## 改善箇所説明図

エア圧力制御システム（APS）において、

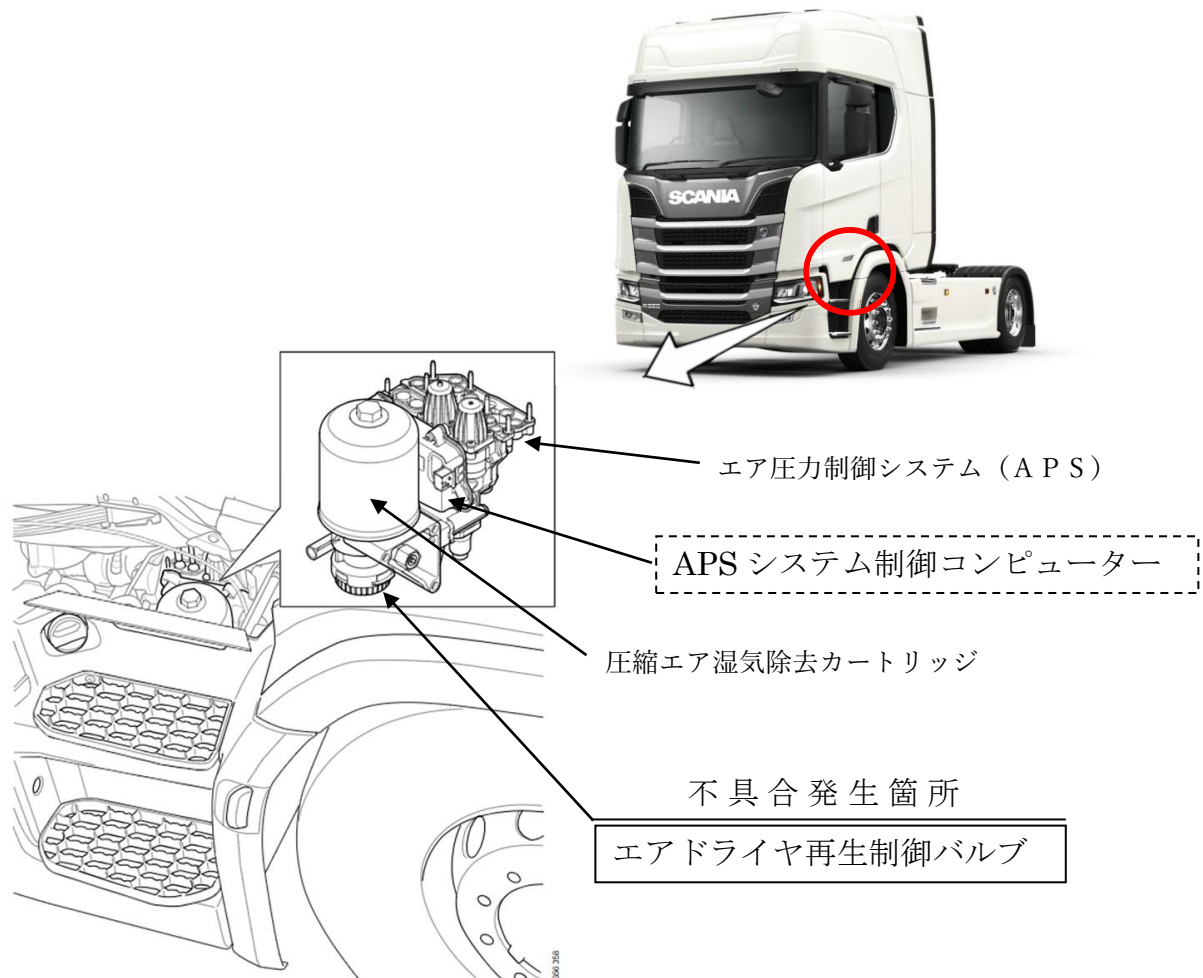
①エアドライヤ再生制御バルブのシールの材質が不適切なため、圧縮空気中の油分でシールが軟化してエア圧力の気密が保持できないことがある。

②制御プログラムが不適切なため、外気温度が低い時に圧縮空気中の水分が氷結し、バルブの密閉を妨げてエア圧力の気密が保持できないことがある。

そのため、エア漏れが発生して警告灯が点灯し、そのまま使用を続けるとエア圧力が下がって非常ブレーキがかかり走行不能となる。又は、エンジン始動後にエア圧力が上がらずにパーキングブレーキが解除できず、走行不能となるおそれがある。

全車両、エアドライヤ再生制御バルブを対策品に交換するとともに、外気温度が低い時に圧縮空気中の水分の氷結を防止する対策プログラムに書き換える。また、エアドライヤ再生制御バルブを定期交換部品に設定し、メンテナンスノートに定期交換時期（1年）の記載を追加したシールを貼付する。

注： ☐ は対策品に交換する部品を示す。

☐ はプログラムを修正する箇所を示す。

識別：型式プレートの余白部分に、白色ペイントを塗布する。
